2013年3月31日「世界遺産の危機を考えるシンポ」

世界遺産景観が危ない！

塔の島大改変工事の内容と問題

宇治・世界遺産を守る会

2-2 島を切り下げる(橋島) 中洲のイメージ 断面

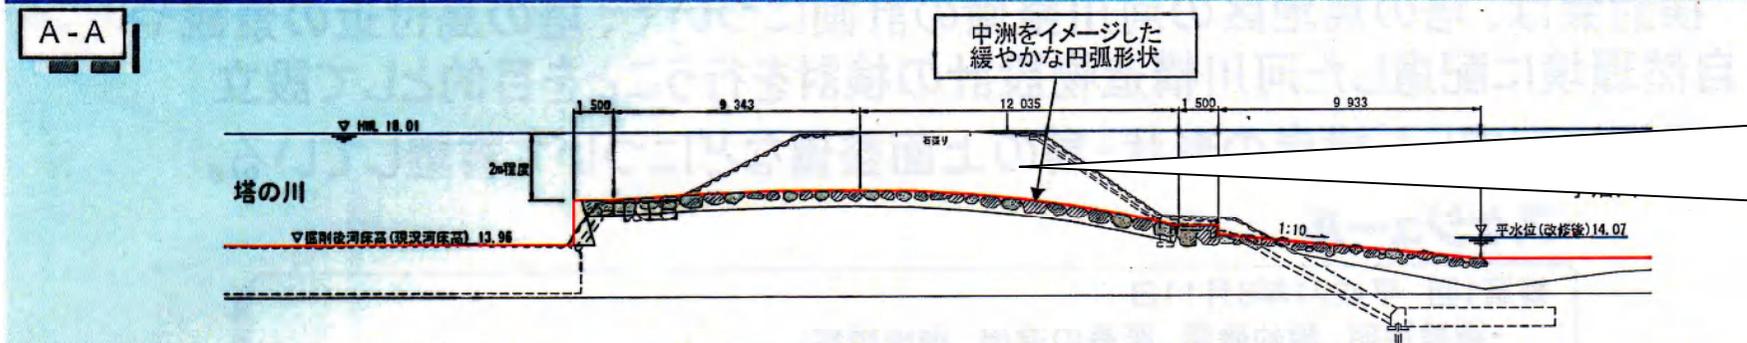
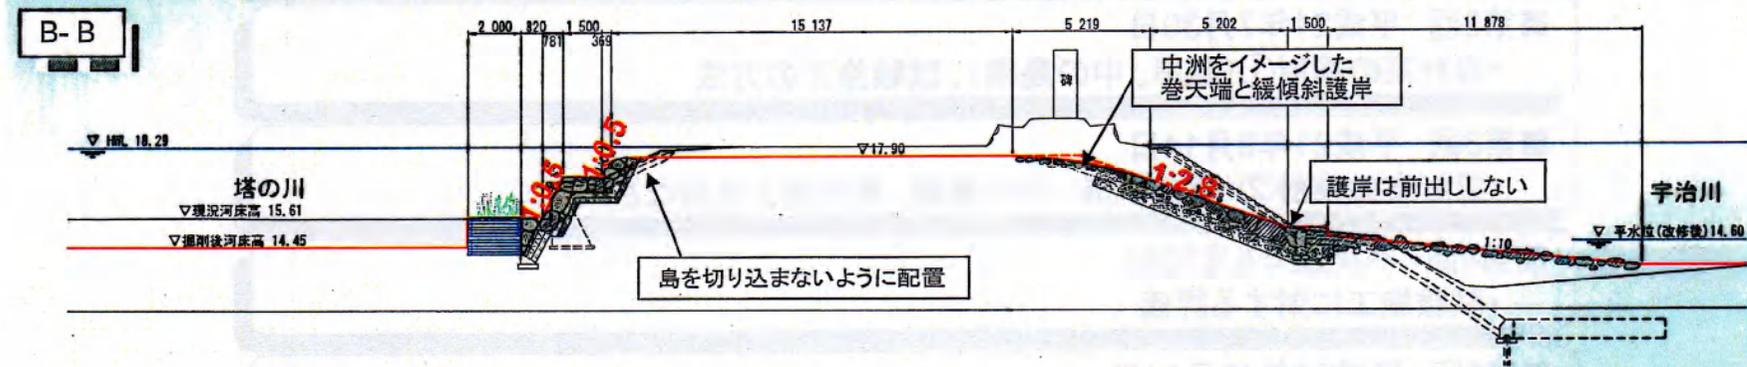
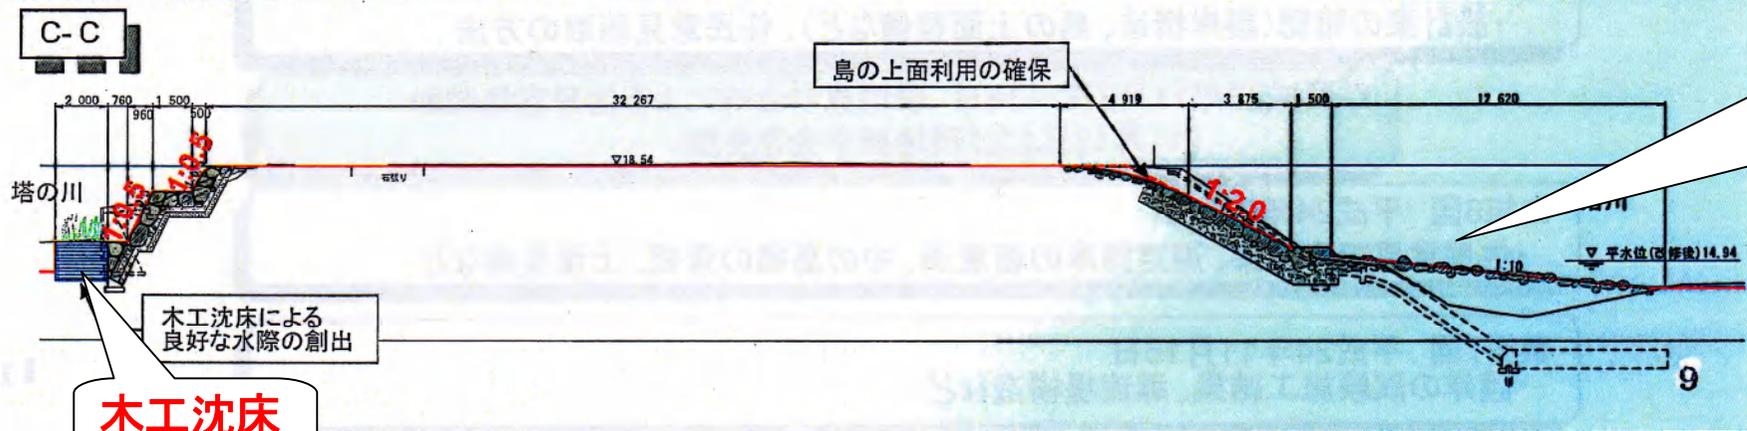
宇治川治水に必要な工事。
島の平坦部が65%に減少し、樹木皆伐採・半減計画につがる。

島の下流端で2m切り下げ。洪水で冠水し、地面が削られる。上面を石とコンクリートで固める。

護岸は石とコンクリートで固める。
捨石は洪水で流される。

「中洲のイメージ」で島を切り下げ、完成した護岸を削り、本流側に人が降りられるようにする

2-3 捨石工事

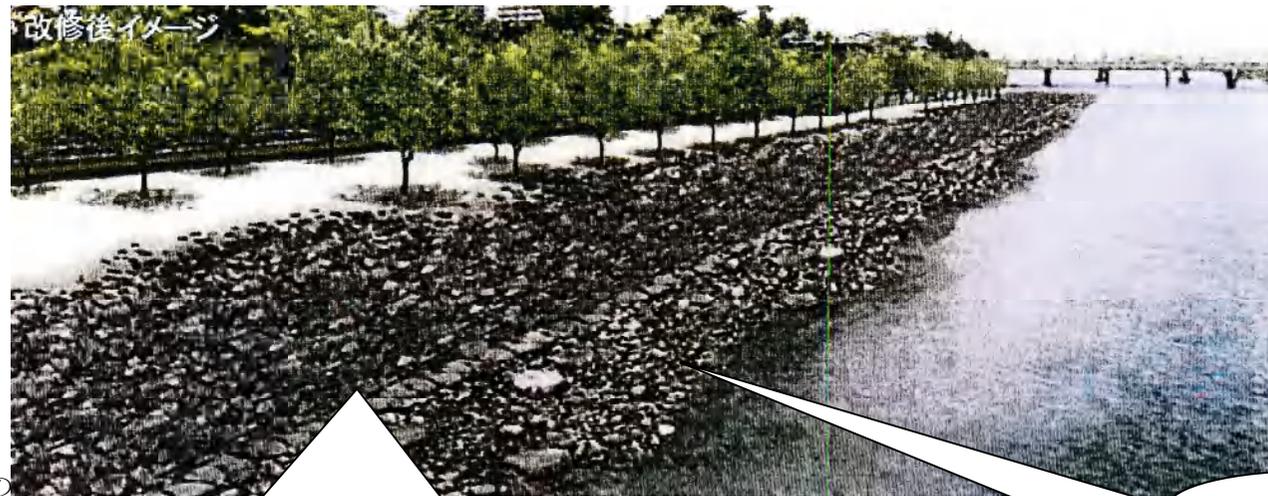
島の周辺(本流側と橋島下流端)に。捨石は洪水で流される。砂洲は回復しない。

宇治川左岸護岸
(朝霧橋より下流を望む)

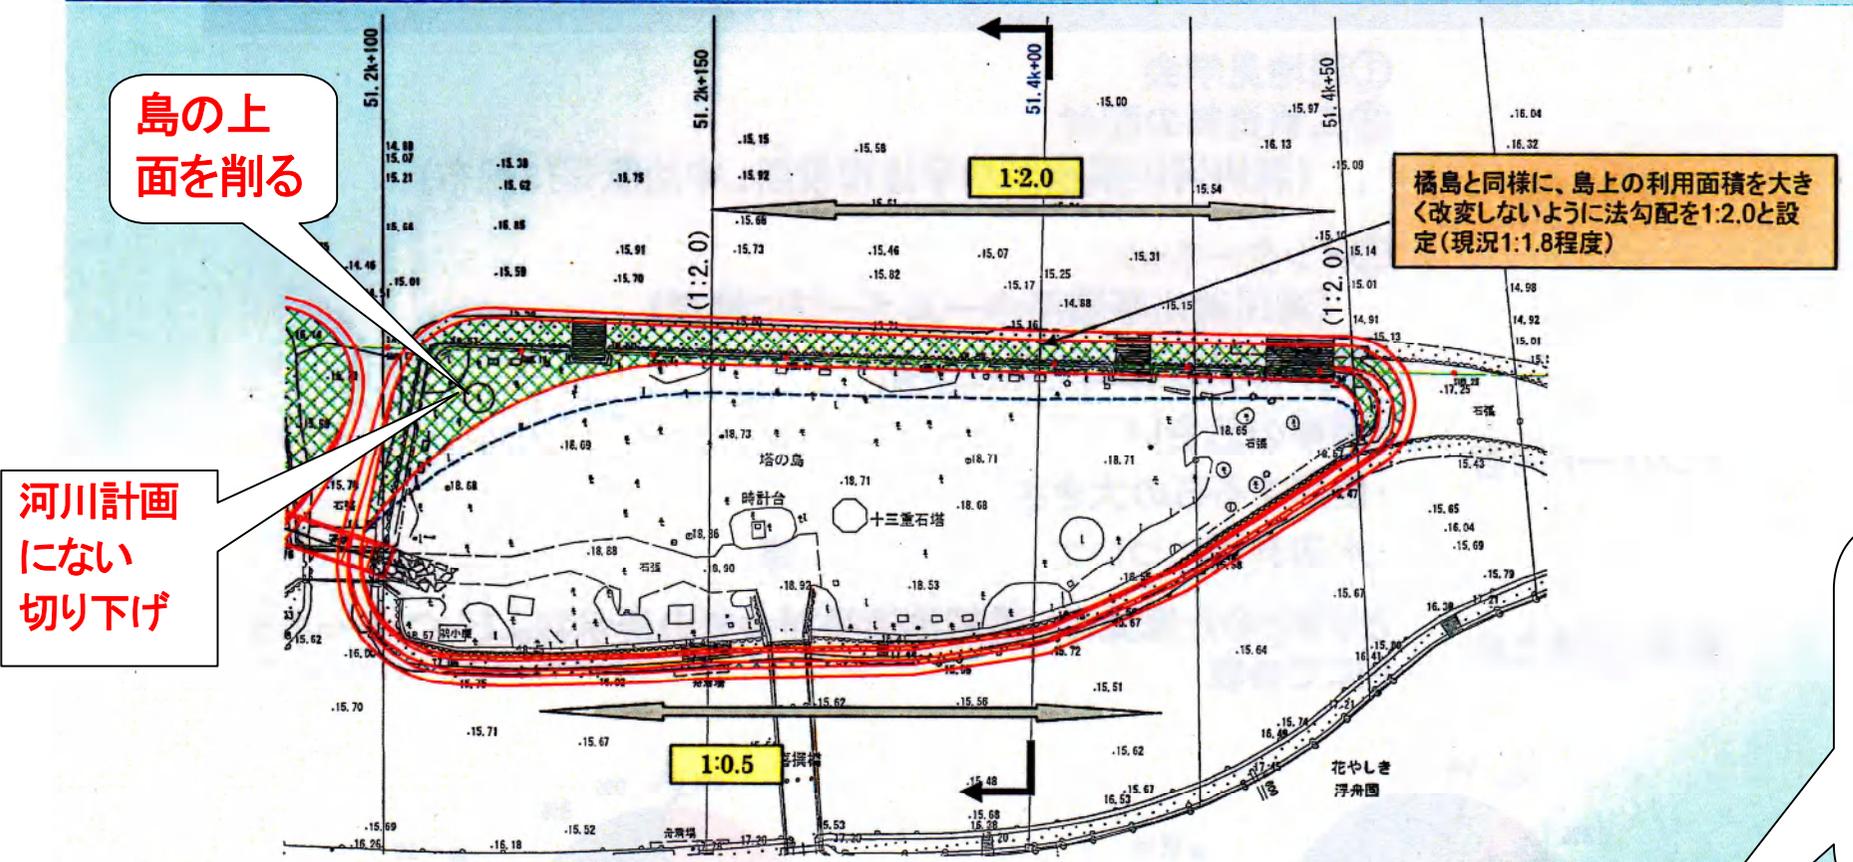
宇治川(塔の島周辺)の特性に反して本流側に下りるのは危険。過去の転落死亡事故の教訓無視。安全策無し

検討会で提案された宇治川の護岸構造

(2-4 島を切り下げる(塔の島) 松の伐採。本流側 捨石工事(塔の島)

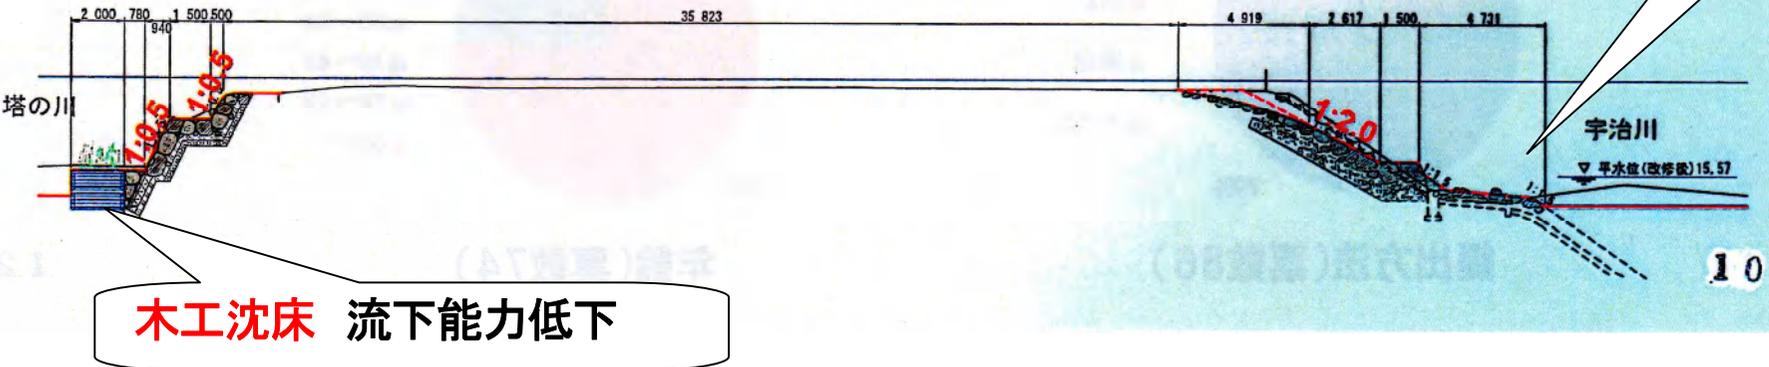
2-3 捨石工事
 島の本流側。捨石は洪水で流される。砂洲は回復しない。

流下能力を増大させるために河床を1m切り下げる。一方で護岸を出して川を狭める。さらに木工沈床を設置し、流下能力を下げる。全く矛盾している事。

改修後(施工直後)
塔の川右岸護岸(橋橋より上流を望む)

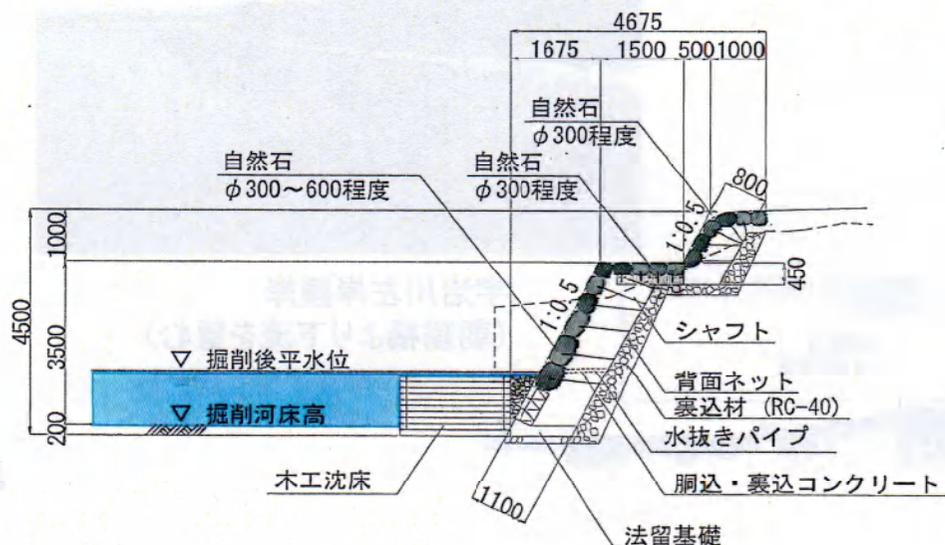
2-5 塔の川護岸工事

護岸の形態があきらかに現状より水に近づきにくくなる。

2-5-2 護岸を出して川を狭める。
(塔の川喜撰橋上流の工事現場)

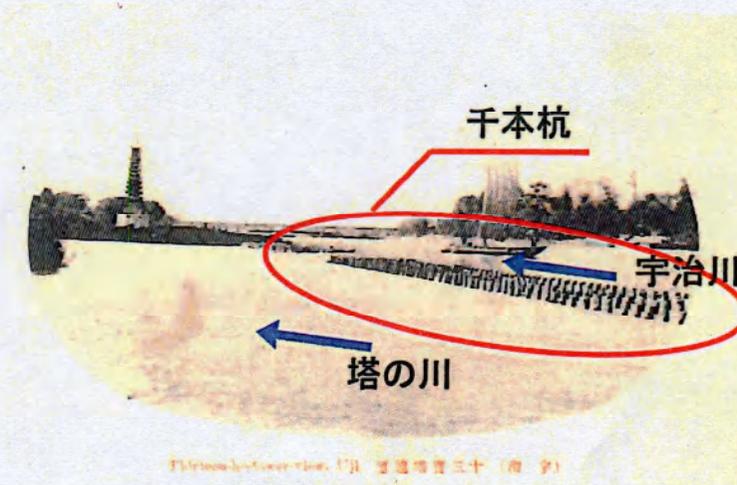
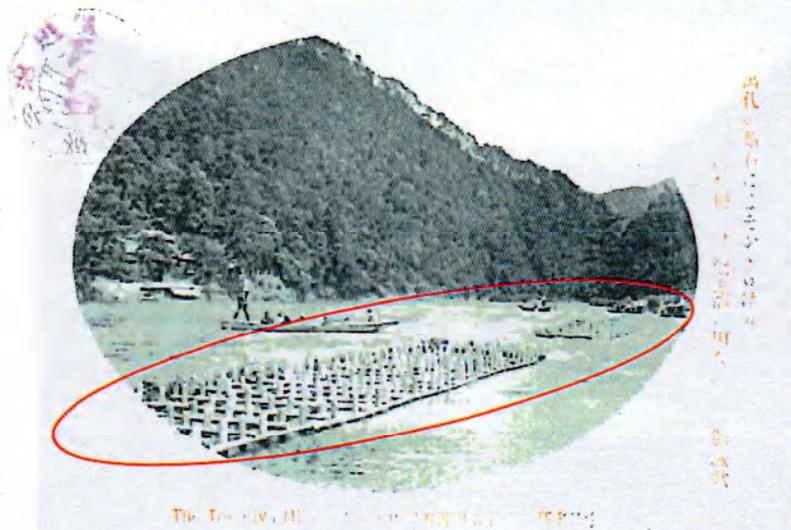
急傾斜の護岸の形に。水面との落差も2m程度と大きくなる。

2-5-2 木工沈床設置。
川を狭め、流下能力を下げる。

流下能力増大のための河床掘削と逆行。

2-6 不必要 景観無視 鋼矢板の導流堤設置計画

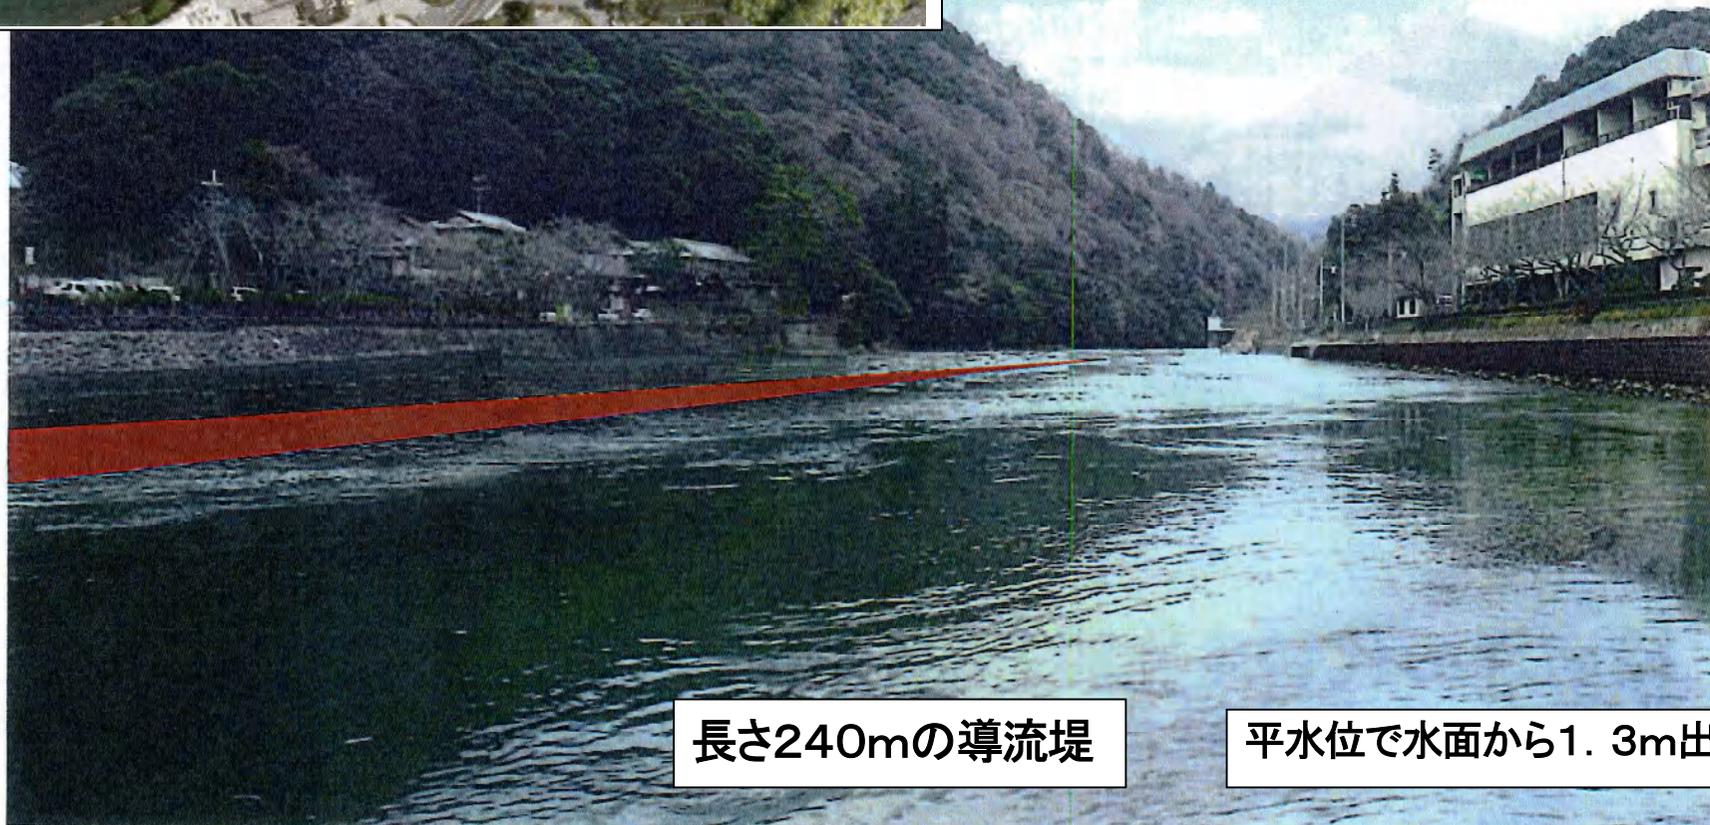
導流堤の試験施工の状況(25年4月~26年10月)平水位時

長さ240mの導流堤

平水位で水面から1.3m出る

2-7 工事用道路＝景観無視の「小径」計画？ 工事残骸を後始末しない計画。
宇治橋上流宇治川左岸、橘島へと続く工事用道路。河積を狭めている。景観・環境上も問題。
工事がすめば撤去すべきもの。これを「小径」と称して残すことは景観・環境破壊の最たるもの。

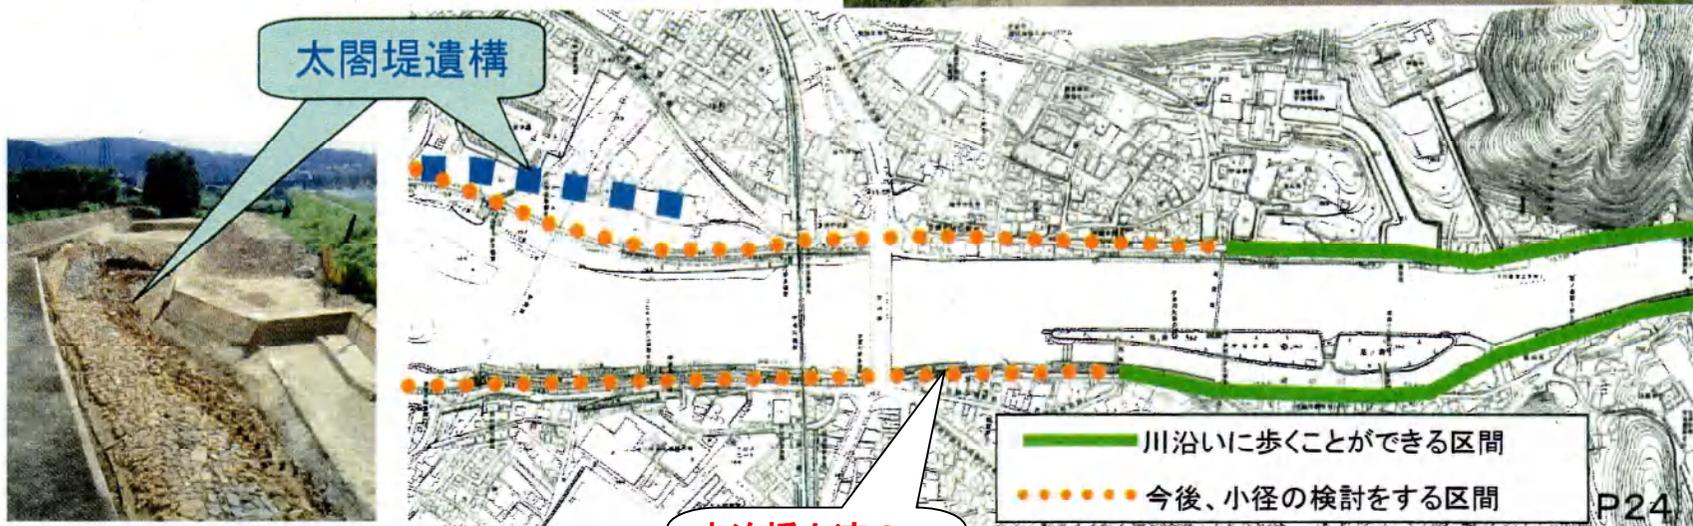
宇治橋上流の工
事用道路と一致

図 4.3.2-19 塔の島地区河道掘削

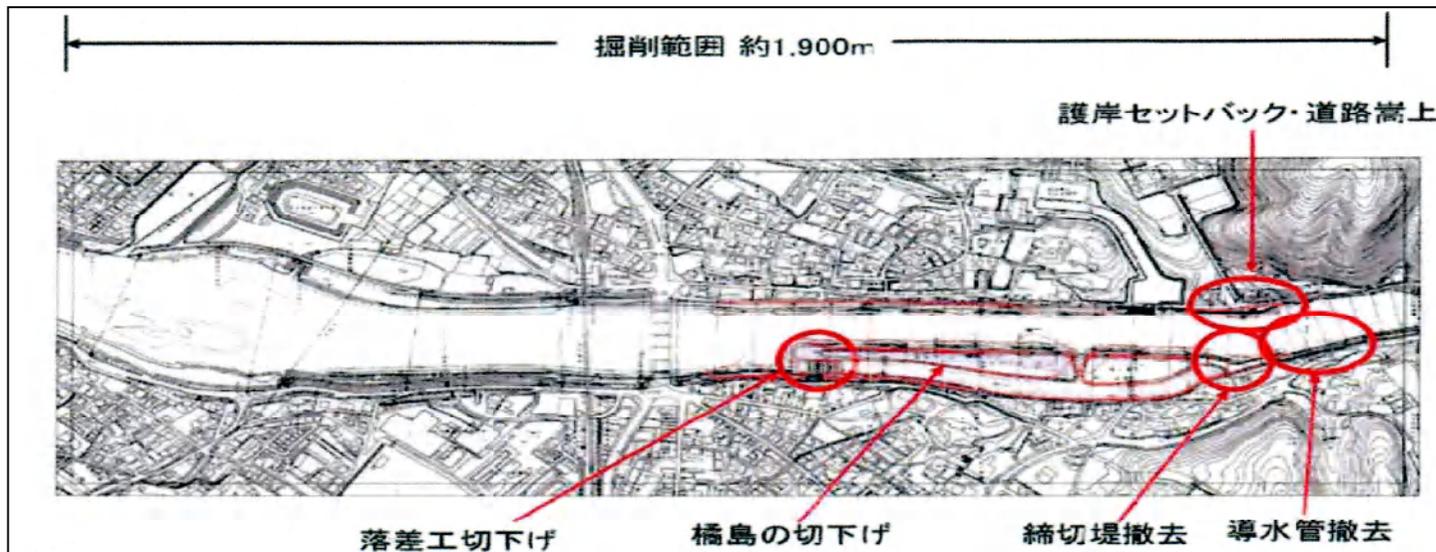
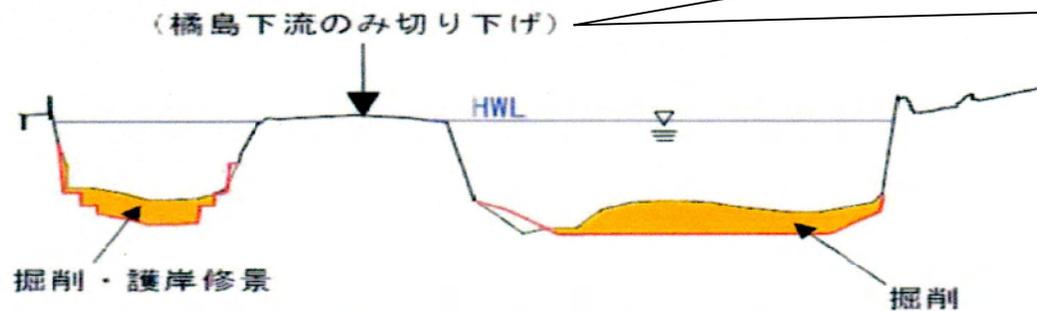
「橋島下流のみ切り下げ」が「橋島・塔の島の切り下げ」に拡大。中洲のイメージは後からつけたもの。

河道掘削範囲(着色部) 宇治川護岸整備 護岸セットバック・道路嵩上

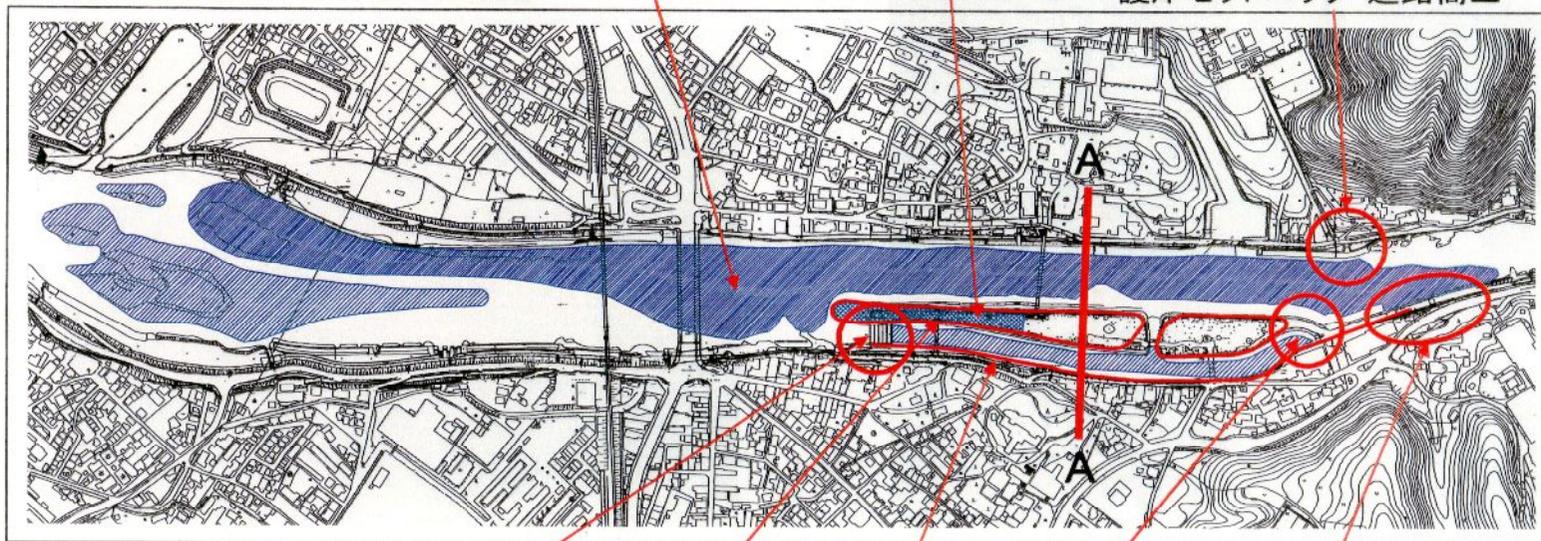
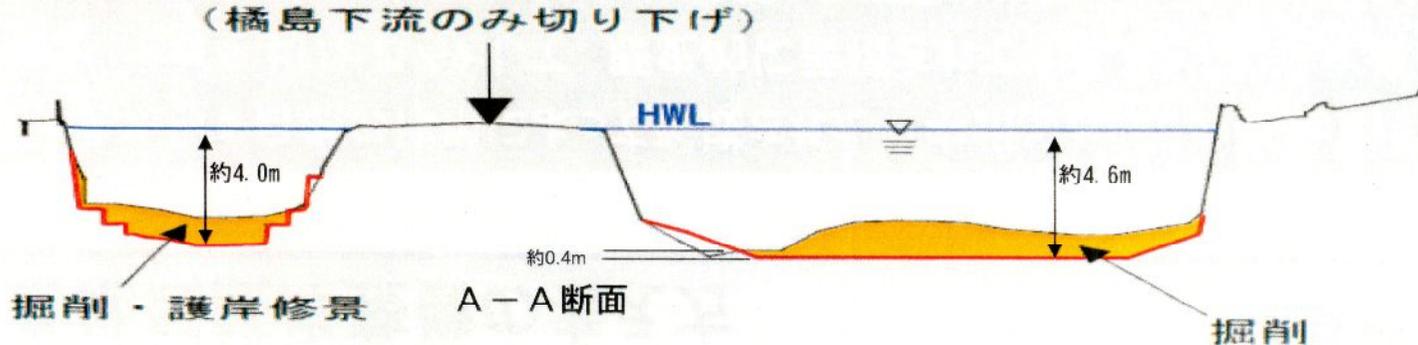
河道掘削は、最小限の掘削[0.4m掘削]とする(平常時の水面は50~90cm下がります)
(橋島下流のみ切り下げ)
